**SOLICITATION AMENDMENT  
MODIFICATION DE L'INVITATION**

<b>Title - Sujet</b> Bâtiment B	
<b>Solicitation No. - N° de l'invitation</b> M7594-194770/A	<b>Amendment No. - N° modif.</b> 001
<b>Client Reference No. - N° de référence du client</b> M7594-194770	<b>Date</b> 2019-02-04
<b>GETS Reference No. - N° de référence de SEAG</b> PW-\$\$\$FG-362-76252	
<b>File No. - N° de dossier</b> fg362.M7594-194770	<b>CCC No./N° CCC - FMS No./N° VME</b>
<b>Solicitation Closes - L'invitation prend fin</b> <b>at - à 02:00 PM</b> <b>on - le 2019-03-06</b>	<b>Time Zone</b> Fuseau horaire Eastern Standard Time EST
<b>F.O.B. - F.A.B.</b> <b>Plant-Usine:</b> <input type="checkbox"/> <b>Destination:</b> <input checked="" type="checkbox"/> <b>Other-Autre:</b> <input type="checkbox"/>	
<b>Address Enquiries to: - Adresser toutes questions à:</b> Kelly, Jessica	<b>Buyer Id - Id de l'acheteur</b> fg362
<b>Telephone No. - N° de téléphone</b> ( ) - ( )	<b>FAX No. - N° de FAX</b> ( ) -

## **ADDENDA 01**

## **ADDENDA 02**

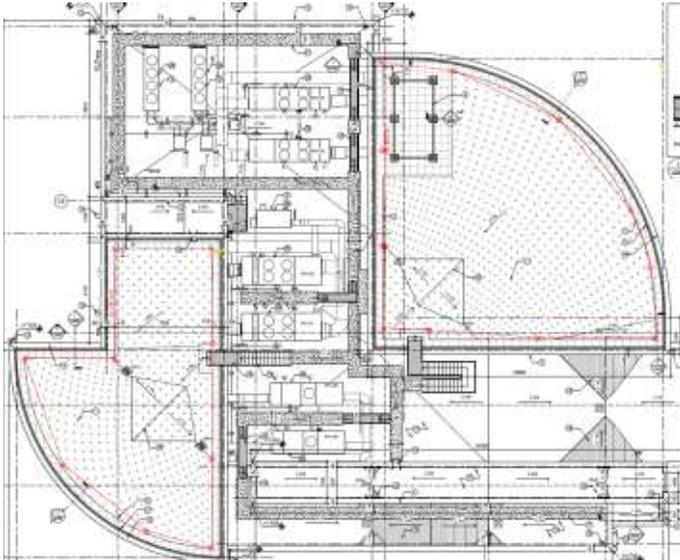
**QUESTION # 7 :**

Le câblage structuré semble être destiné à l'utilisation de l'Entrepreneur général; cependant, la troisième note sur le dessin T101 se lit comme suit : « les câbles à fibres optiques dotés de connecteurs LC sont hors contrat pour l'entrepreneur responsable du câblage. Les câbles à fibres optiques doivent être installés par l'entrepreneur responsable du matériel audio-vidéo. » Qui est cet entrepreneur? Quelle est la portée de ses travaux? En quoi ces travaux touchent à la portée des travaux confiés aux responsables du câblage structuré?

Veillez se rapporter à l'addenda numéro 02.

Dessin T101 – TELECOMMUNICATIONS PLAN / PLANS DE TÉLÉCOMMUNICATION :

- .1 **REPLACER:** Remplacer en Légende:

# FIBRE FURNITURE OUTLET: WITH # MULTIMODE FIBRE OPTIC CABLES WITH LC CONNECTORS N.I.C. FIBRE SUPPLY AND INSTALLATION BY OTHERS UNDER SEPARATE POST-CONSTRUCTION CONTRACT. / PRISE MOBILIER FIBRE: AVEC # CÂBLES MULTIMODE À FIBRES OPTIQUES AVEC CONNECTEURS LC N.I.C. APPROVISIONNEMENT EN FIBRES ET INSTALLATION PAR DES TIERS EN VERTU D'UN CONTRAT DISTINCT ACCORDÉ APRÈS LA CONSTRUCTION.
